南京江北新区管理委员会建设项目批前公示

扬子石化塑料厂聚乙烯粉料包装合规性改造项目 规划许可变更

因建设单位工艺需求与消防设计优化，对该项目进行调整如下：

五、总平面布置图 变更前

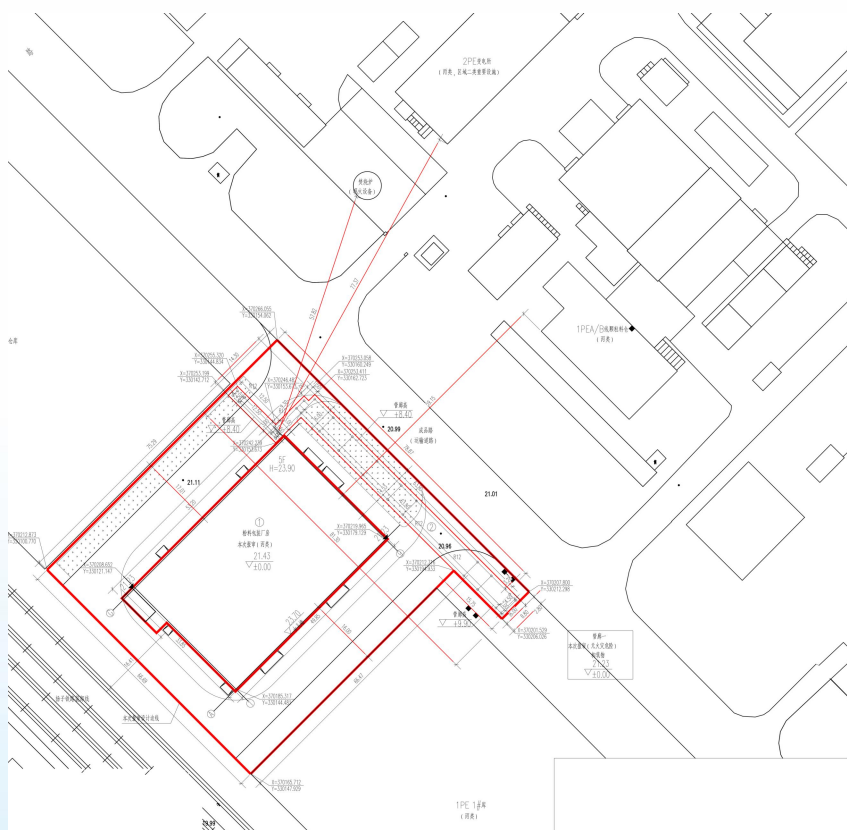
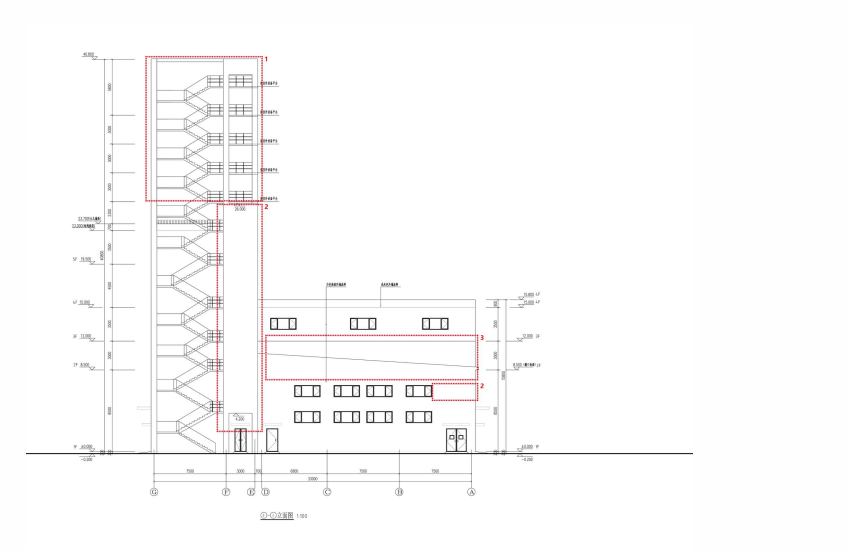
- 1. 建筑轮廓线及尺寸调整
- 2. 绿地率由 13. 21%调整为 12. 02%

G-A 轴立面图变更前

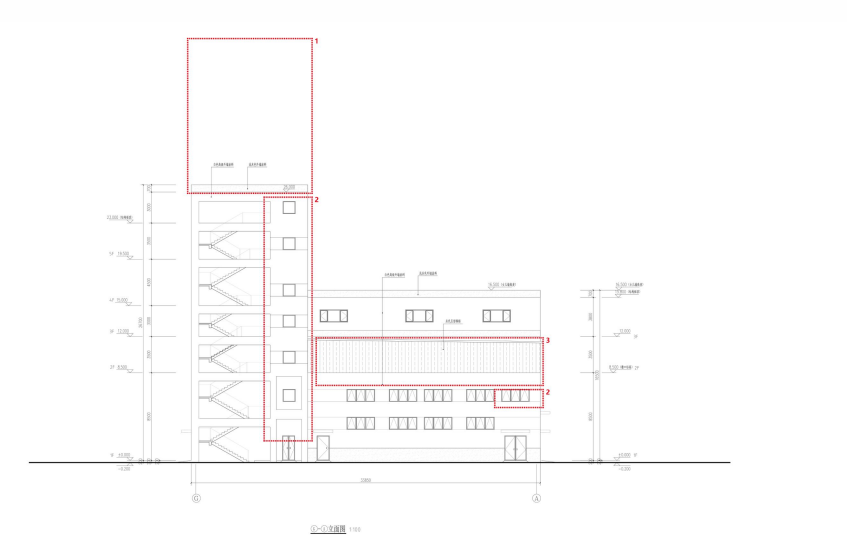
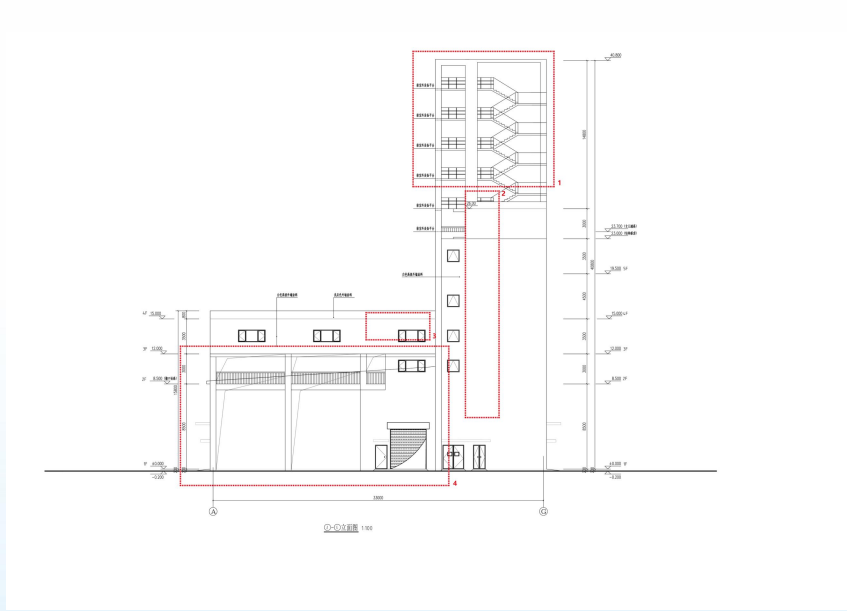
- 1. 室外楼梯上部梯段取消
- 2. 增加窗户，取消雨蓬
- 3. 坡屋顶外围增加维护墙体
- 4. 完善表达立面材质

A-G 轴立面图变更前

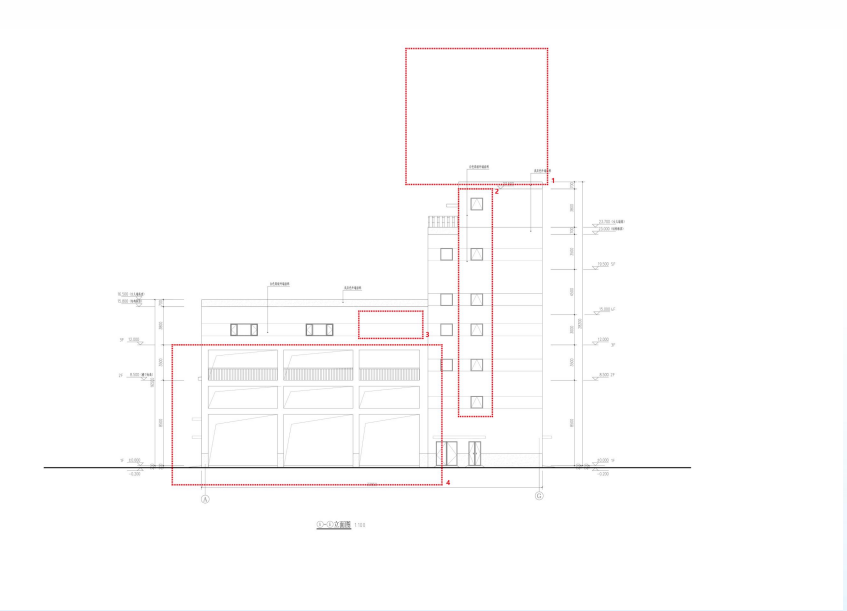
- 1. 室外楼梯上部梯段取消
- 2. 楼梯间增加窗户
- 3. 取消一组窗户
- 4. 增设一道横梁，取消 8.50 高度窗户，删除一层两个门
- 5. 完善表达立面材质

9-1 轴立面图变更前

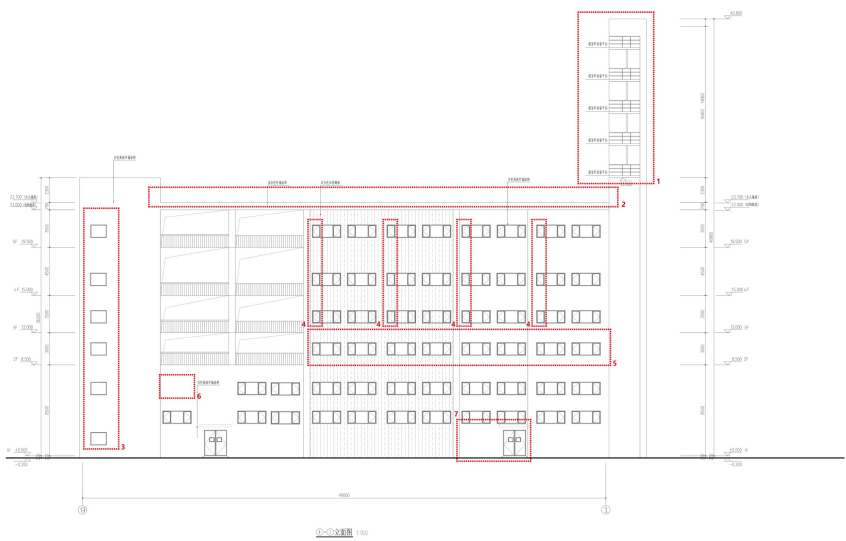
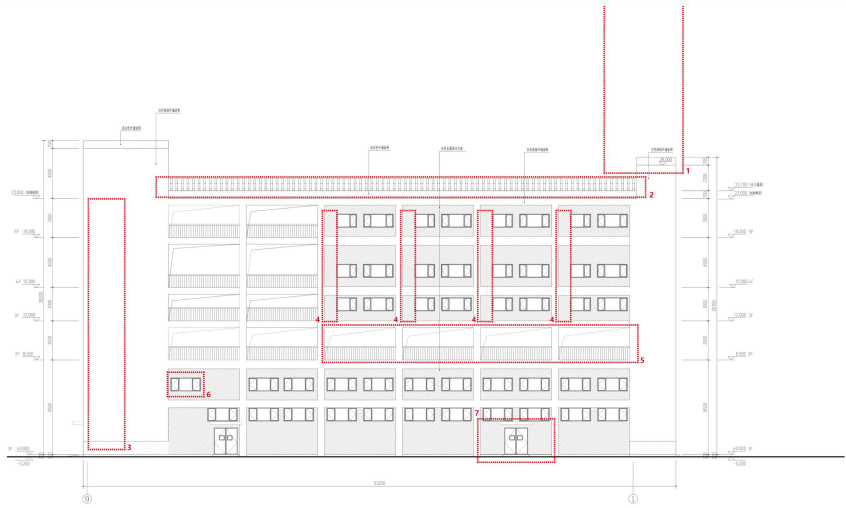
- 1. 室外楼梯上部梯段取消
- 2. 屋面增设栏杆
- 3. 删除窗户
- 4. 窗洞尺寸调整
- 5. 取消墙体，增设栏杆
- 6. 高窗调整
- 7. 门洞位置调整
- 8. 完善表达立面材质

1-9 轴立面图变更前

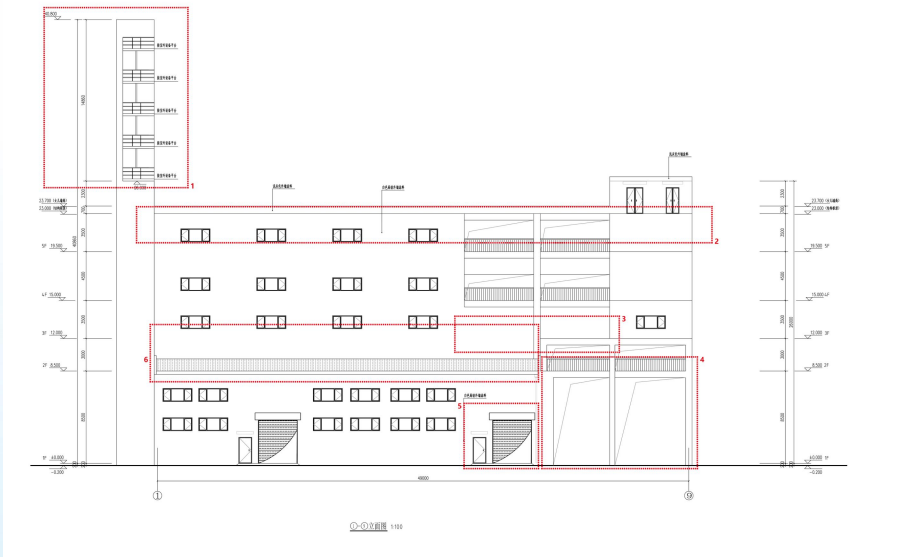
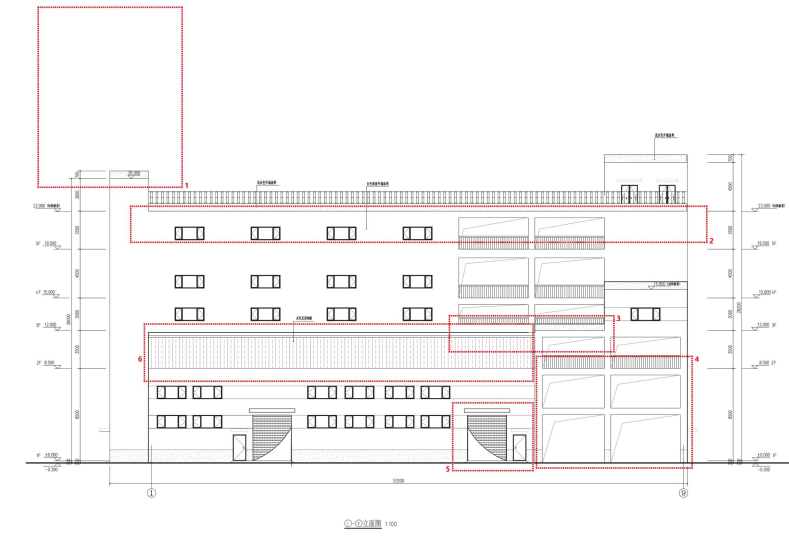
- 1. 室外楼梯上部梯段取消
- 2. 屋面增设栏杆
- 3. 原墙体取消，增加栏杆
- 4. 增加一道横梁
- 5. 原卷帘门与普通门左右镜像
- 6. 坡屋顶外围增加维护墙体
- 7. 完善表达立面材质
